# RELATÓRIO DE CONSULTA PÚBLICA

## Avaliação de Impacte Ambiental n.º 3665

**Projeto "Central Solar Fotovoltaica da Chamusca e Linha Elétrica Associada a 400kV"**

Fevereiro de 2024

Fig.1 Áreas menos sensíveis do cenário 1 definido pelo LNEG (a amarelo), evidenciando uma circunferência (a vermelho) de raio igual ao comprimento da LMAT projetada (27 km), sobreposta com imagem *Google Earth*

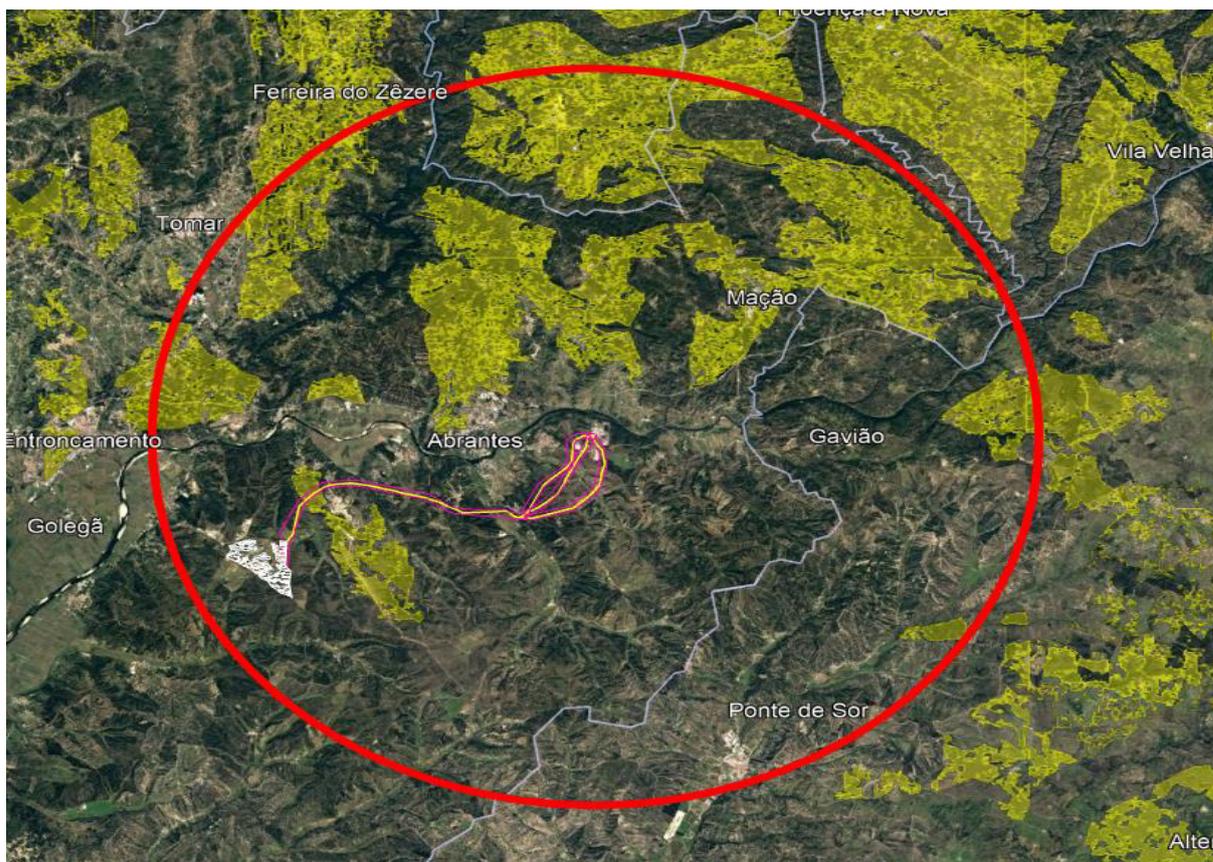
Atendendo ao facto de existirem 2087,34 ha de área menos sensível a menos de 3 km da localização escolhida para a implementação, achar-se-ia pertinente observar que, apesar da proximidade de potenciais áreas menos sensíveis identificadas pelo LNEG (ver figura 1), não há referência a considerações feitas que justifiquem não optarem por avançar com o projeto nessas localizações.
